AREA PER LOGISTICA SAN MICHELE

PROGETTO PIANO ESECUTIVO CONVENZIONATO

NOTA TECNICA INTEGRATIVA

GESTIONE DELLE ACQUE REFLUE E METEORICHE

Figura 2 – Posizione traccia sezioni

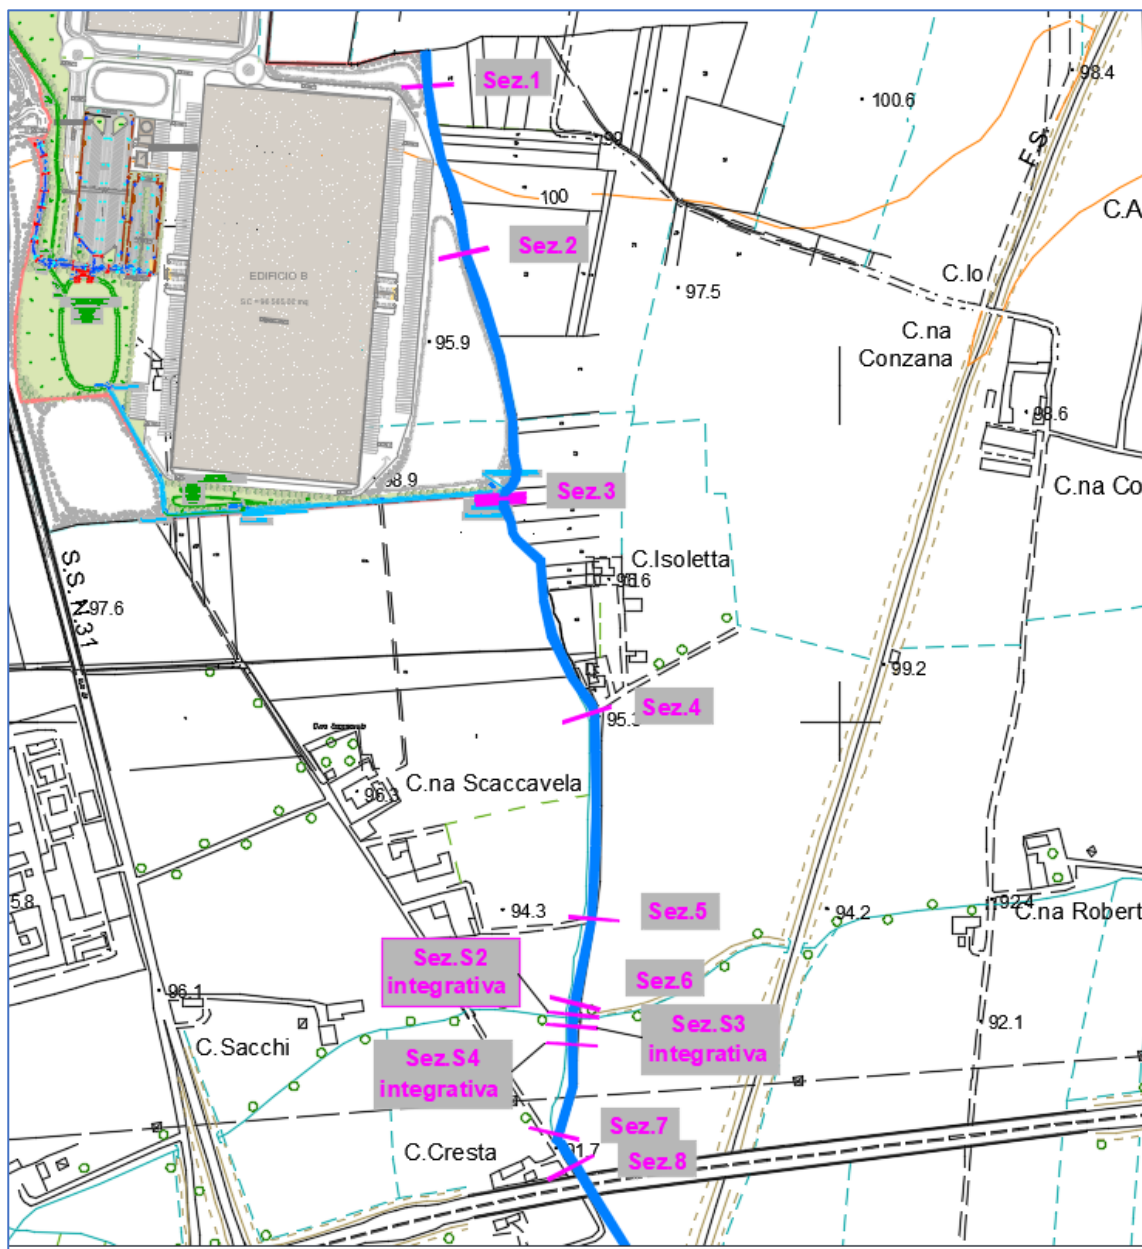
“considerato che il fosso di scolo individuato quale recettore finale delle acque piovane attraversa il Canale Grattoni prima di immettersi nel rio Loreto, occorre descrivere nel dettaglio e da un punto di vista tecnico la modalità con cui avviene tale attraversamento, valutando eventuali interferenze tra fosso e canale ed esplicitando i risultati di tale valutazione, anche nella situazione di massimo contributo nel fosso delle acque meteoriche provenienti dall’area del P.E.C. in oggetto; poiché il Canale Grattoni appartiene alla Coutenza del Canale De Ferrari, in caso di interferenze con il canale in fase di attraversamento da parte del fosso recettore occorre acquisire nulla osta /parere da parte della Coutenza.”

Per l’analisi del comportamento idraulico del fosso recettore privato, in corrispondenza dell’intersezione col canale Grattoni, è stato realizzato un rilievo ad hoc dell’area e conseguentemente un modello di calcolo idraulico con il software HEC-RAS (Hydrologic Engineering Center – River Analysis System) del US Army Corps of Engineers.

Dal rilievo è emerso che il fosso privato sottopassa il canale Grattoni tramite una tubazione in c.a. avente diametro interno 900 mm.

La seguente planimetria riporta la posizione delle tracce rappresentate nel modello di calcolo:

**SEZIONE TRAPEZIA CANALE 30x30 C.A.
SCARICO PUBBLICHE - SEZIONE FINALE**

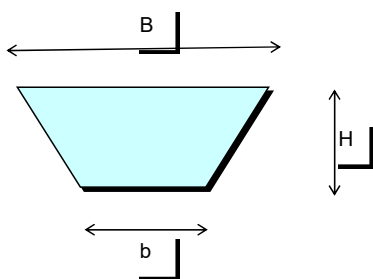
2) devono essere rivalutate le caratteristiche costruttive del fosso in terra a cielo aperto di collegamento tra i bacini di laminazione e il recettore finale costituito dal fosso esistente sul perimetro Est del PEC, ritenendo che un'impermeabilizzazione del fosso di collegamento (invece che lasciarlo in terra) possa garantire una miglior efficienza ed efficacia dell'azione di convogliamento delle acque piovane ed una migliore gestione e manutenzione del fosso stesso;

3) deve essere valutata la corretta pendenza del fosso di collegamento tra i bacini di laminazione e il recettore finale costituito dal fosso esistente sul perimetro Est del PEC, la quale deve essere adeguata a garantire un corretto deflusso delle acque rapportando la quota di uscita del fosso dal fondo del bacino di laminazione e la quota di immissione del fosso nel recettore finale, in relazione alla lunghezza del percorso di collegamento, esplicitando e descrivendo i risultati di tale valutazione

si evidenzia che il progetto è stato adeguato, **realizzando il fosso a cielo aperto di collegamento tra i bacini di laminazione e il recettore finale in c.a. gettato in opera, a sezione trapezia con sponde a 45° di dimensioni interne 30x30x30 cm.**

L'elaborato 023 riporta le quote di scorrimento del fosso, la pendenza longitudinale dello stesso pari a 0.0024 e le lunghezze dei singoli tratti.

Fondo canale (b): **0,30** m
 Testa canale (B): **0,90** m
 Altezza canale (H): **0,30** m
 Scabrezza fondo : **60** m^{1/3}/s
 Pendenza del fondo: **0,24** %

Portata riferimento **96** l/s
 Tirante **0,24** m
 Velocità **0,76** m/s
 Grado riempimento 80 %
